Gorzów Wlkp., 20.06.2017 r.

WAD-VI.271.20.2017.KP

Dotyczy: przetargu na „System zrównoważonego transportu miejskiego w Gorzowie Wlkp. – przebudowa drogi wraz z przebudową torowiska ul. Warszawska i Sikorskiego”

STREFA OKOŁOSZYNOWA
SYSTEM SZYNY W OTULINIE

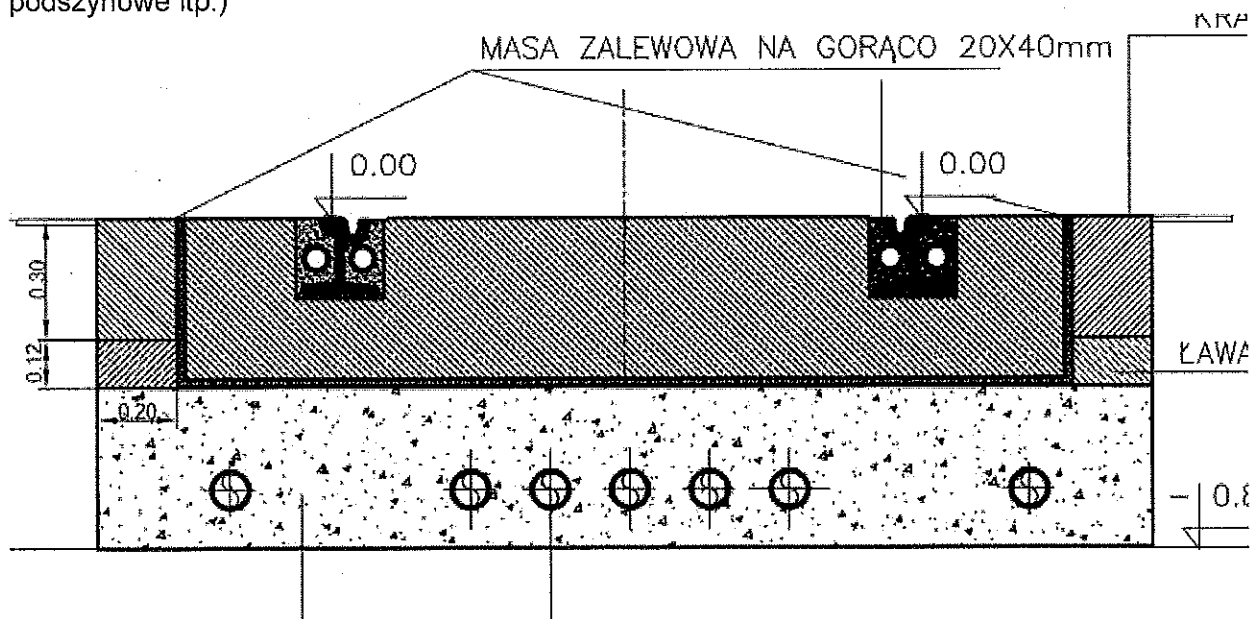
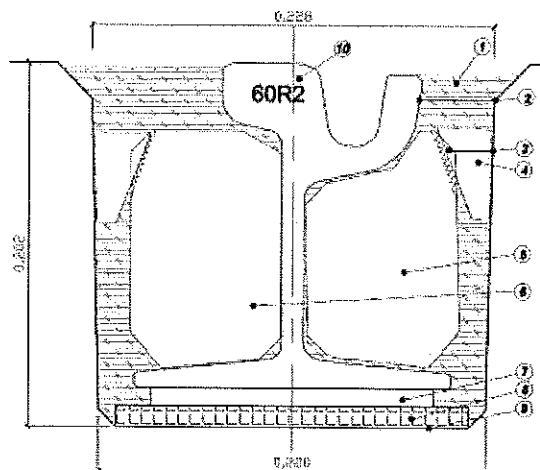
W związku z rozbieżnościami w dokumentacji projektowej tj. przekroje konstrukcyjne oraz specyfikacja techniczna co do zastosowanych rozwiązań (płyty, wypełnienie komór, podkładki podszytowe itp.)

wnosimy o ujednoczenie dokumentacji projektowej.

Projektant przedstawił strefy okołoszynowe w torze na płycie podtorowej wylewanej na mokro na rys.3.14, gdzie należy wbudować wkładki komorowe z elastomerów. Nie dopuszcza się tutaj stosowanie wkładek betonowych. Natomiast w torowiskach na prefabrykowanych płytach torowych (LC-L) można zastosować wkładki elastomerowe lub betonowe zgodnie z rysunkiem 3.14a. Zamieszczone w STWIORB T11.30.02 strefa okołoszynowa i przekrój poprzeczny płyt torowych mają charakter orientacyjny np. przy przekroju poprzecznym płyty torowej jest zamieszczona uwaga, że w projekcie można zastosować płyty o pionowych ścianach. Projektant dał tutaj możliwość wyboru.

Sylwetka słupa oświetleniowego.

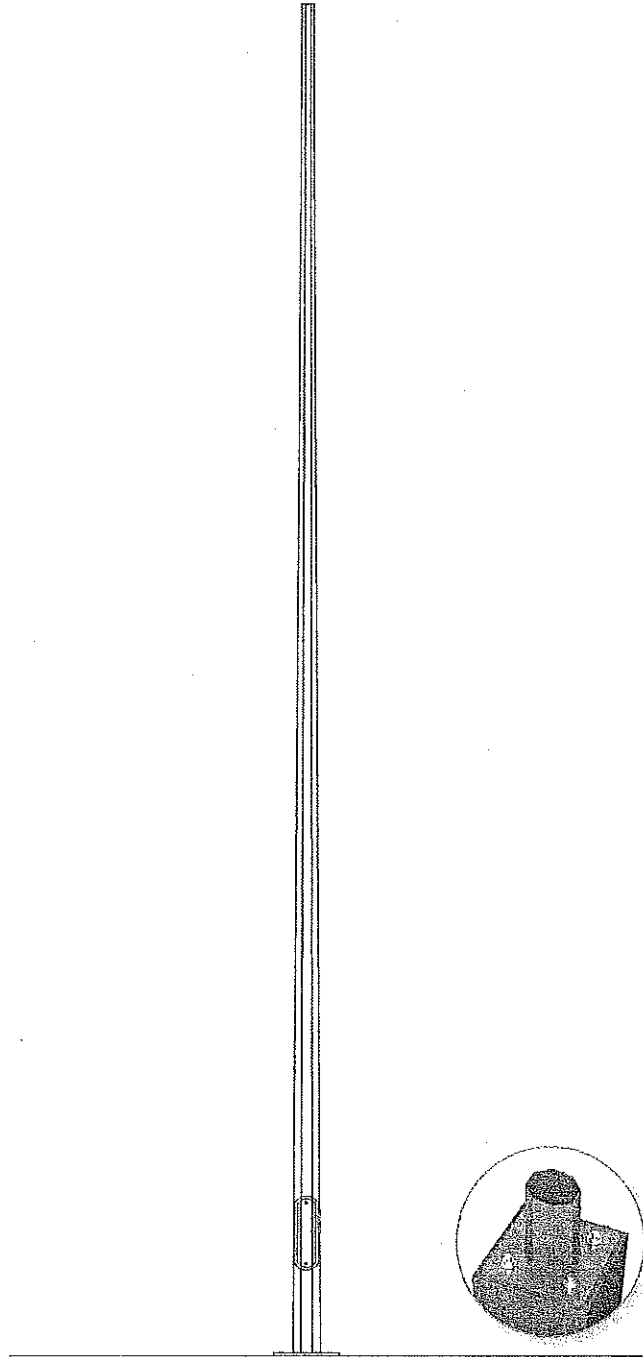
W projekcie wykonawczym oświetlenia drogowego (nr tomu II-4.2) mowa jest o zastosowaniu słupów oświetleniowych o wysokości 11m. Tymczasem obliczenia fotometryczne zostały wykonane dla 14m. Prosimy o wyjaśnienie rozbieżności i określenie która wersja jest właściwa. Prosimy również o udostępnienie wykazu wysięgników do słupów oświetleniowych oraz sylwetek słupów oświetleniowych (w projekcie pokazana jest tylko sylwetka słupa trakcyjnego).

Winy być zastosowane słupy 11m. Obliczenia fotometryczne dla słupów 11m stanowią Załącznik nr 2 do niniejszego pisma. Sylwetka wysięgników i słupów stanowi Załącznik nr 3 do niniejszego pisma.

Projektuje się słupy oświetleniowe o wysokości 11 m.. (o wysokości analogicznej jak słupy trakcyjne), stalowe ocynkowane z blachy o gr. min. 4mm, ośmiokątny równomiernie zbieżny, jednolity na całej długości (bez łączeń odcinkowych), głowica słupa o średnicy 60mm. Słupy montować na fundamentach betonowych prefabrykowanych (fabrycznie dostosowanych do danego typu słupa)
